Tangentielle Ouest

Phase 2 : Saint-Germain-en-Laye > Achères

Avis de l'autorité environnementale et mémoire de réponse des maîtres d'ouvrage

**Avis délibéré de l'Autorité environnementale
sur le projet de tangentielle ouest (TGO), phase 2 :
Saint-Germain-en-Laye - Achères (78)**

Figure 2 : Les corridors d'insertion possibles pour le prolongement de TGO entre Achères et Cergy

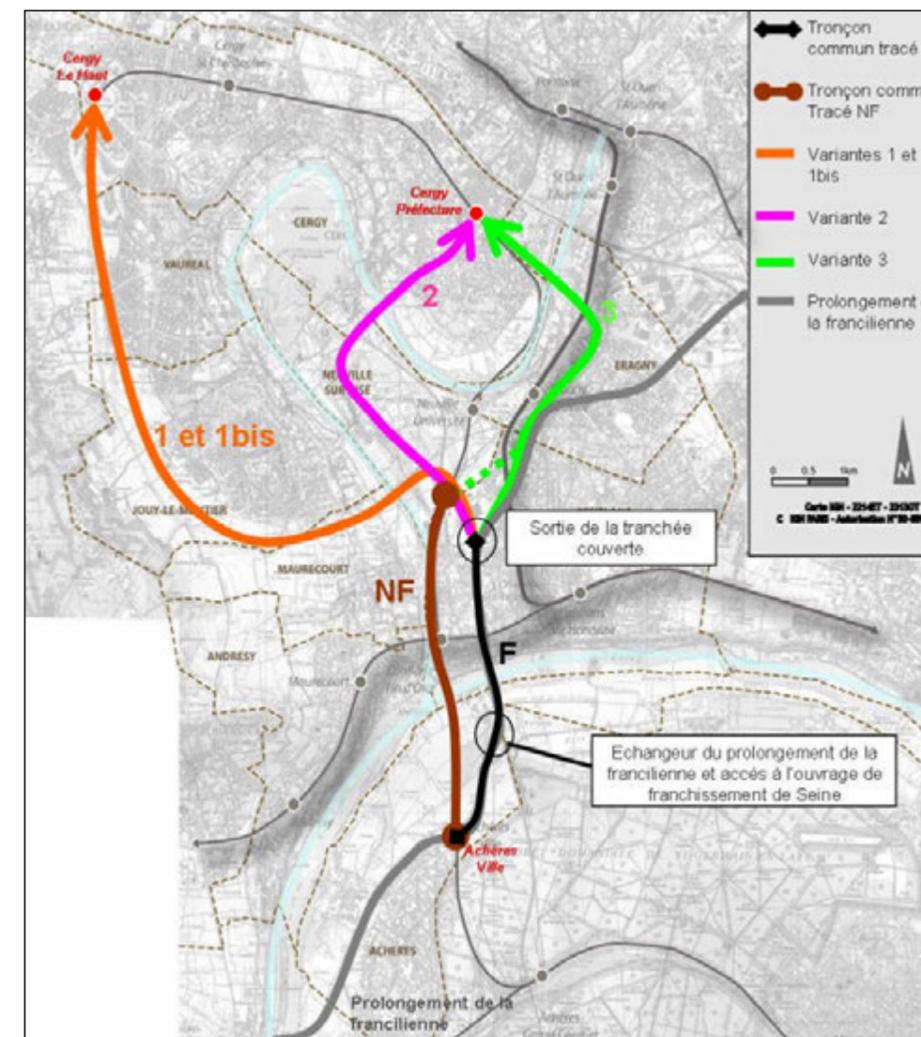
Pour l'information complète du public, qui a exprimé une attente forte vis-à-vis du prolongement de la TGO jusqu'à Cergy, et compte tenu du lien entre cette perspective de prolongement et les choix effectués pour le présent projet à Achères-Ville, l'Ae recommande que le maître d'ouvrage :

- expose autant que possible le contenu des études en cours sur le secteur de Cergy,
- indique quel processus il prévoit de mettre en place pour traduire l'inscription au SDRIF du prolongement de la TGO, en phase 3, depuis Achères vers l'agglomération de Cergy,
- indique quelle vraisemblance technique il attribue à ce prolongement, et expose les grandes lignes des itinéraires pressentis et solutions de traversées fluviales envisageables.

Le STIF rappelle que les études sur le prolongement à Cergy ont été conduites en 2008-2009 parallèlement aux études complémentaires de la phase 2 portant sur les diverses variantes de desserte de Poissy et Achères (tracé ferroviaire, urbain, et en trident), qui ont eu un impact direct sur le planning de l'opération.

Dans ce contexte, le STIF a souhaité consolider et garantir d'abord la faisabilité des deux premières phases de la TGO, avant de poursuivre les études sur le prolongement vers Cergy.

Toutefois, en réponse au souhait de la ville d'Achères et aux demandes exprimées lors de la concertation préalable de TGO phase 2 menée en 2013, **le programme retenu pour la TGO phase 2 vise à faciliter l'éventuel prolongement ultérieur de la ligne vers Cergy.** En effet, il est prévu d'implanter la station et le terminus d'Achères Ville à l'Est des voies ferrées existantes (circulées par le RER A et Ligne L du Transilien), par lequel le prolongement de la ligne vers Cergy présente le moins de contraintes d'insertion, en plus d'accompagner le développement urbain d'Achères.

Figure 9 Etudes de correspondance avec le RER A

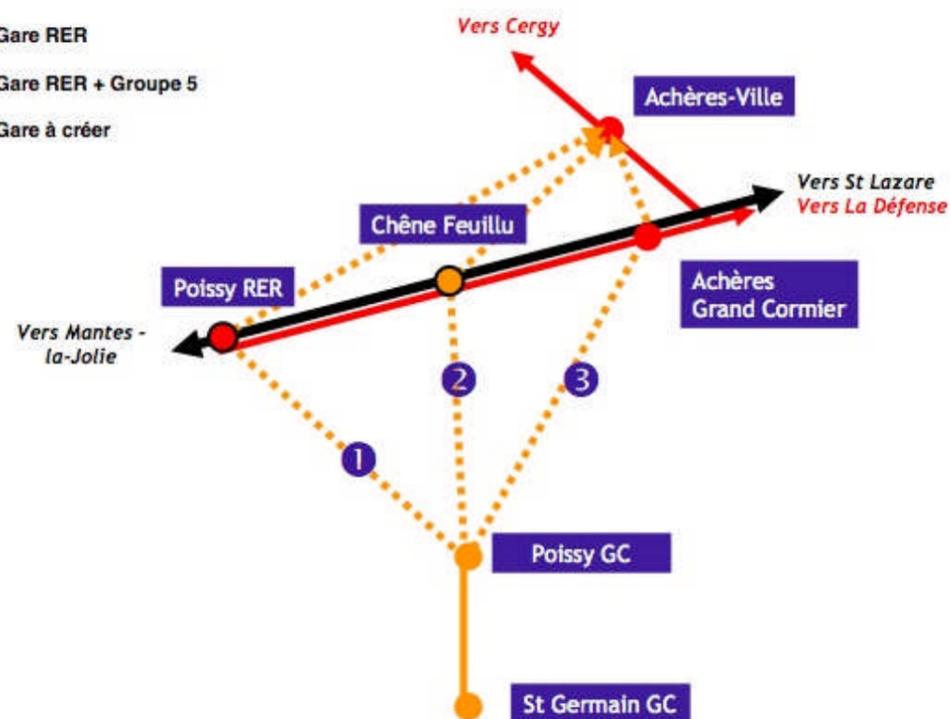
- la correspondance visée à l'horizon LNPN apparaît être essentiellement une correspondance avec le RER E. La correspondance avec le RER A n'est généralement pas mentionnée, mais elle figure par exemple sur le plan du projet, directement visible sur la page d'accueil du site internet du projet, et reproduit par le présent avis au § 1.1.2. ;

Ainsi, en l'état actuel des études, et comme le souligne l'Autorité Environnementale, l'affichage d'une correspondance avec le RER A à Achères-Chêne-Feuillu sur les supports d'information est prématurée. **La maîtrise d'ouvrage corrigera les plans du projet afin de présenter à l'enquête publique une information claire et homogène. La correspondance à Achères Chêne Feuillu sera présentée comme « envisageable à plus long terme avec les trains du groupe Paris-Saint-Lazare / Mantes (groupe V) ».**

Pour la bonne information du public, le maître d'ouvrage rappelle que les études sur l'interconnexion entre la TGO et le réseau du groupe V ont porté sur trois scénarios possibles (Poissy RER, Achères Grand Cormier, Achères Chêne Feuillu), analysés parallèlement aux études complémentaires sur les variantes de desserte d'Achères et de Poissy entre 2008 et 2011.

Figure 10 : Variantes étudiées entre 2008 et 2011

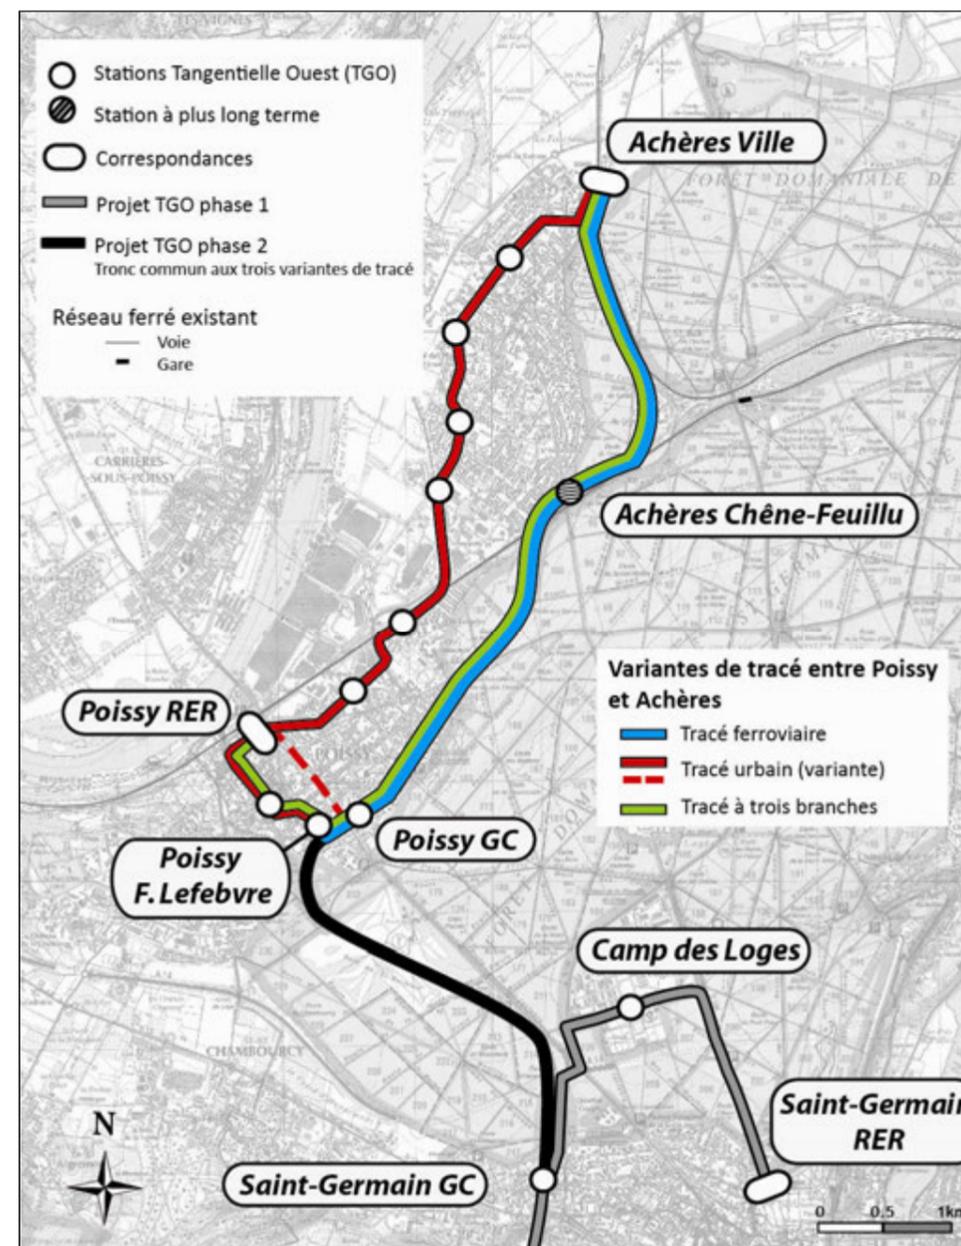
Il apparaît que les deux variantes comprenant un passage en mode urbain (tracés « urbain » et « en trident ») constituent en fait des projets d'une ampleur différente de celle du projet finalement retenu, tant par leurs différents coûts que par les fonctionnalités offertes. L'« analyse multicritère »²⁶ présentée, recourant à un nombre plus important de critères traduisant des coûts que traduisant des avantages offerts, semble être essentiellement une justification a posteriori du choix effectué²⁷.

Il faut en fait un effort du lecteur pour comprendre pourquoi, dans un premier temps, la faisabilité technique d'un « trident » est rejetée²⁸, avant qu'ensuite l'option d'un tramway urbain dans Poissy et Achères soit implicitement jugée non pertinente, sans qu'il ne puisse toutefois comprendre quels processus ont conduit le comité de pilotage du projet vers ces choix. L'étude d'impact gagnerait donc à présenter le raisonnement séquentiel qui a conduit au choix final, en mettant en exergue les déterminants réels des choix plutôt qu'en supposant une équivalence entre tous les arguments qui auraient pu être retenus.

- **Variante en tracé ferroviaire** : la TGO reste sur les emprises du Réseau Ferré National (RFN) jusqu'à la station d'Achères Chêne Feuillu réalisée ultérieurement à l'horizon de mise en service de la LNPN ;
- **Variante en tracé urbain** : la TGO se débranche du RFN au Sud de Poissy GC, puis traverse les communes de Poissy et Achères en mode tramway. Une sous-variante du tracé urbain a également été étudiée, consistant à se débrancher du RFN juste avant la gare actuelle de Poissy GC et à rejoindre la place Verte par le biais du Boulevard Gambetta ;
- **Variante en trident** : la TGO est séparée en deux nouvelles branches au niveau de Poissy GC. Une première branche reste sur le RFN et dessert Poissy GC et Achères Ville tandis qu'une seconde branche dessert Poissy RER.

Les trois variantes présentent un tracé commun au niveau de l'arrivée à Achères Ville, considérée à l'Est des voies ferrées. Ce dernier tronçon a par conséquent été exclu de l'analyse de ces trois variantes. L'explication du choix de l'implantation du terminus d'Achères Ville est présentée dans le dossier d'Enquête publique au chapitre 5.5.2.4 de la pièce A et complétée en réponse à la recommandation n°6 de l'Ae.

Le processus de choix du tracé retenu est du type raisonnement en entonnoir. Ainsi, il a tout d'abord été recherché l'ensemble des solutions de desserte envisageables. Puis au fur et à mesure des différentes études et de la concertation, les solutions qui présentaient des contraintes importantes furent écartées, et le tracé final affiné.

Figure 16 Implantation du terminus sur le pôle d'Achères Ville

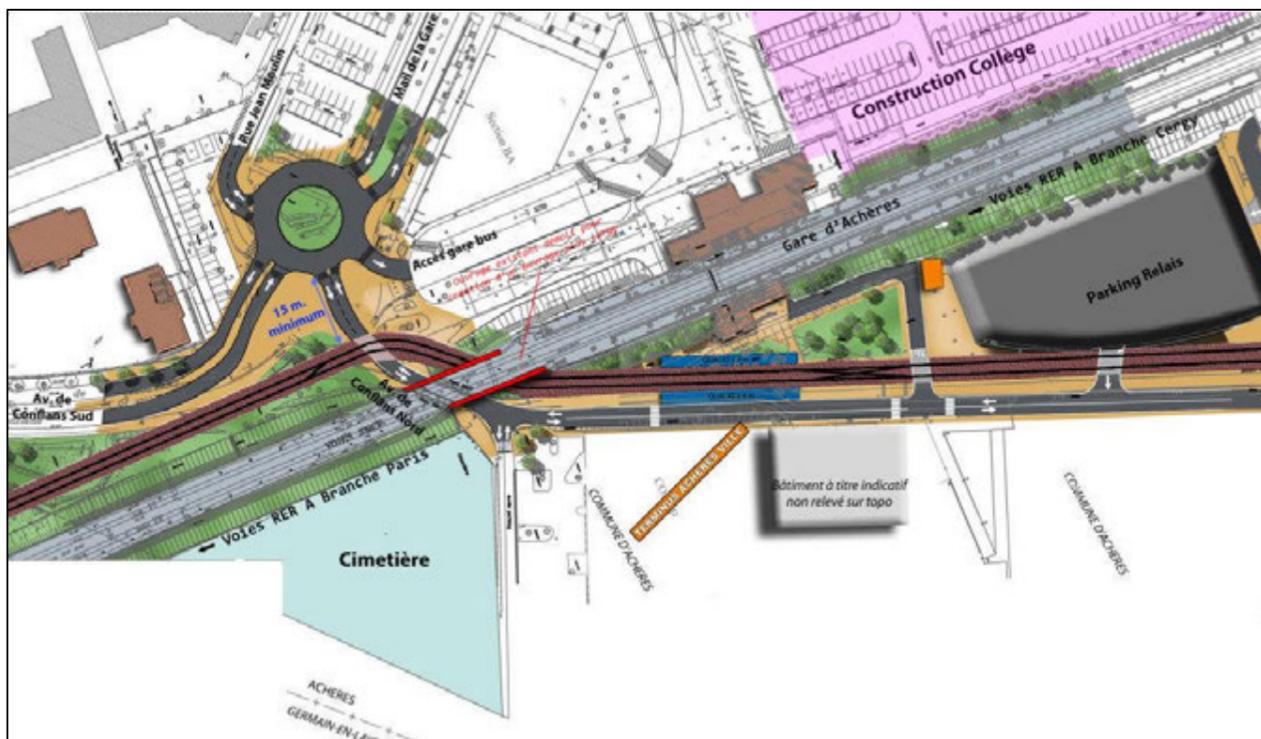
L'Ae recommande que le maître d'ouvrage revoie la partie de l'étude d'impact portant sur l'implantation de la station terminus d'Achères-Ville en :

Justifiant mieux l'analyse des variantes pour son implantation au regard du prolongement ultérieur vers Cergy,

Comme indiqué dans le chapitre 5.5.2.4 de la pièce A du dossier d'enquête publique, il a finalement été choisi d'implanter le terminus au droit de la gare Achères Ville RER à l'Est des voies ferrées tel qu'illustré sur le plan ci-dessous :

Le choix d'implanter la station à l'Est des voies ferrées a été retenu dans le but notamment de **ne pas hypothéquer l'amorce d'une phase 3 qui consisterait en un prolongement de la TGO vers Cergy**. En effet, la construction d'un collège en cours à l'Ouest des voies ferrées complexifie la possibilité d'un prolongement de la TGO sur ce côté (passage libre fortement réduit entre le collège et les voies ferrées), pouvant impliquer des travaux lourds de reprise sur les talus des voies ferrées circulées par le RER A et la ligne L.

Figure 17 : Parcours intermodaux sur le pôle d'Achères Ville

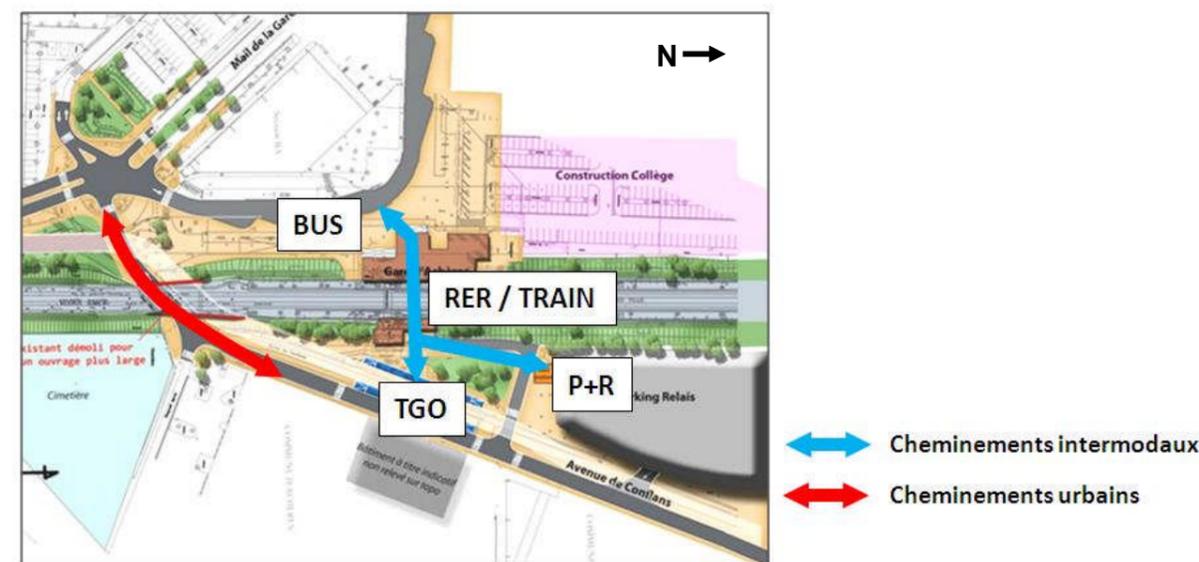
L'Ae relève par ailleurs que les piétons souhaitant circuler entre les quartiers situés de part et d'autre des voies ferrées sont aujourd'hui contraints, s'ils ne possèdent pas d'un abonnement leur permettant d'accéder à la gare, à faire un détour par l'ouvrage de l'avenue de Conflans. En l'état du projet, cette situation perdurera ; de plus, les usagers de la TGO se rendant ou provenant du quartier d'Achères situé de l'autre côté des voies ferrées relativement à la station de la TGO rencontreront la même contrainte³³. Même si la possibilité d'une modification de cette situation n'est pas abordée par le dossier au titre des solutions examinées et des raisons du choix, l'Ae considère que l'absence d'analyse de cette situation devrait être expliquée, le contraste avec le choix d'inclure au projet la mise à double sens de l'avenue de Conflans étant particulièrement marqué.

A l'horizon de la mise en service de TGO phase 2, l'offre de transport du pôle d'Achères Ville sera renforcée. L'implantation de la station TGO à l'Est des voies ferrées impliquera un accroissement des cheminements Est-Ouest au sein du pôle d'échanges.

Ces divers cheminements possibles sont illustrés sur le schéma ci-dessous :

Figure 22 : Itinéraire actuel et projet (Source : Etude CDVIA TGO Phase 2, novembre 2013)

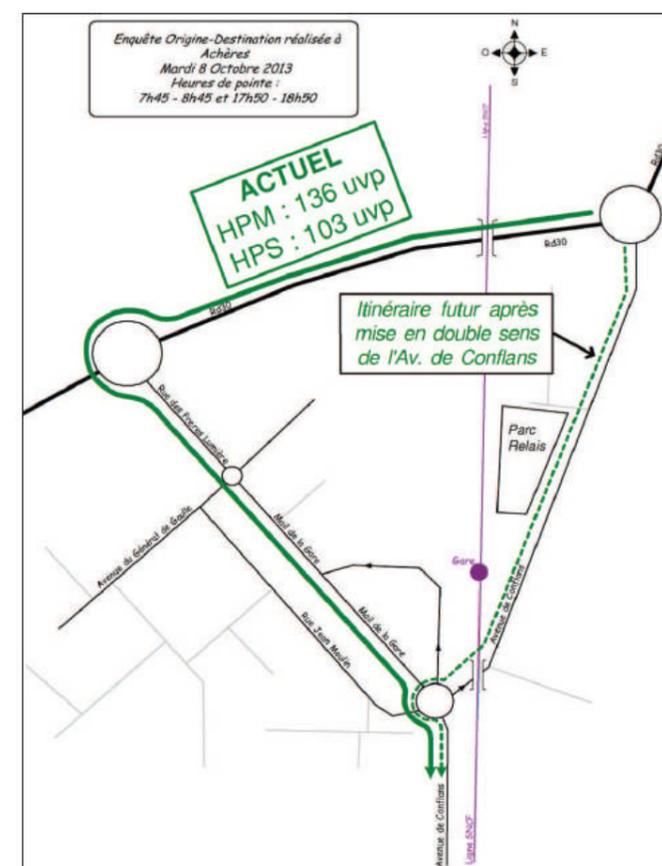
L'Ae recommande que les impacts de la mise à double sens de l'avenue de Conflans soient étudiés, notamment sur les flux de véhicules circulant dans Achères.

L'itinéraire illustré (ligne verte continue) sur le schéma ci-dessous a particulièrement été étudié puisqu'il correspond aux **principaux véhicules concernés par la modification du plan de circulation.**

Cet itinéraire concerne 136 UVP⁹ (1 véhicule léger correspond à 1 UVP ; 1 poids lourd, bus ou car correspond à 2 UVP ; 1 deux roues correspond à 0.5 UVP) en heure de pointe du matin et 103 UVP en heure de pointe du soir.

A ce stade des études, il convient toutefois de souligner que les modifications apportées à la circulation dans Achères présentent des impacts limités grâce à une répartition plus dispersée des flux de circulation.

Figure 30 : Implantation de la station d'Achères-Chêne-Feuillu

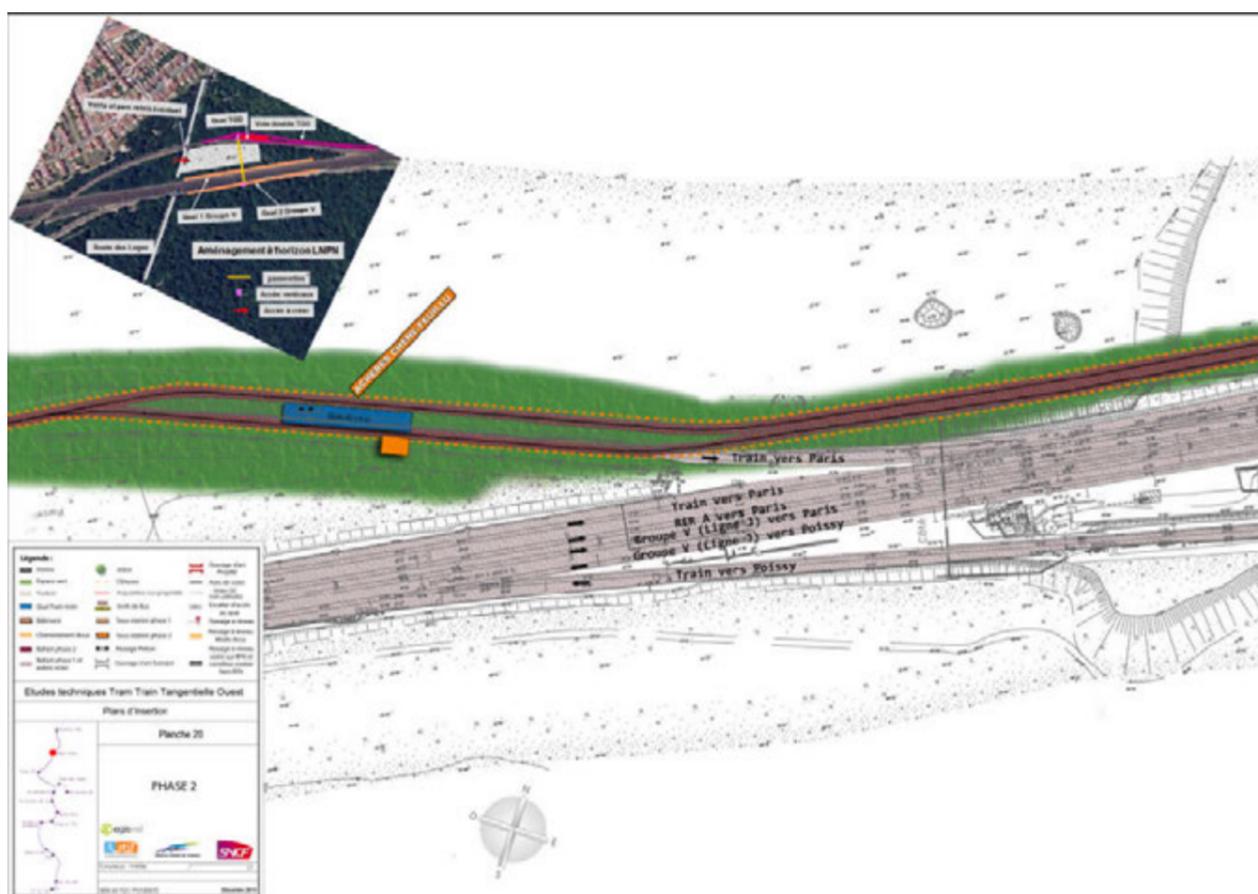
Pour la bonne information du public, l'Ae recommande que le maître d'ouvrage détaille les modifications du projet ou des estimations de son coût qui ont conduit à réduire celui-ci de 135 M€ HT à 103 M€ HT, hors matériel roulant.

- La modification du programme concernant **le choix d'implantation de la station d'Achères Chêne Feuillu⁴** non plus au croisement des voies du Groupe V (en position de station-pont), mais plus au nord au niveau du sol, beaucoup plus économique et impactant moins la forêt (économie de 27 M€)⁵ ;
- **Prise en compte uniquement d'une provision pour l'équipement et la réorganisation du SMR** à la mise en service de la phase 2 (le SMR étant dimensionné dès la phase 1 pour l'exploitation des deux phases) (économie de 3,3 M€) ;
- Et enfin, **une diminution des Aléas** du fait de l'enveloppe travaux réduite (le poste d'aléas équivaut à 15% du coût des travaux) (économie de 9,3 M€).

La solution d'aménagement retenue entre Achères Chêne Feuillu et le triangle des ambassadeurs est ainsi la suivante :
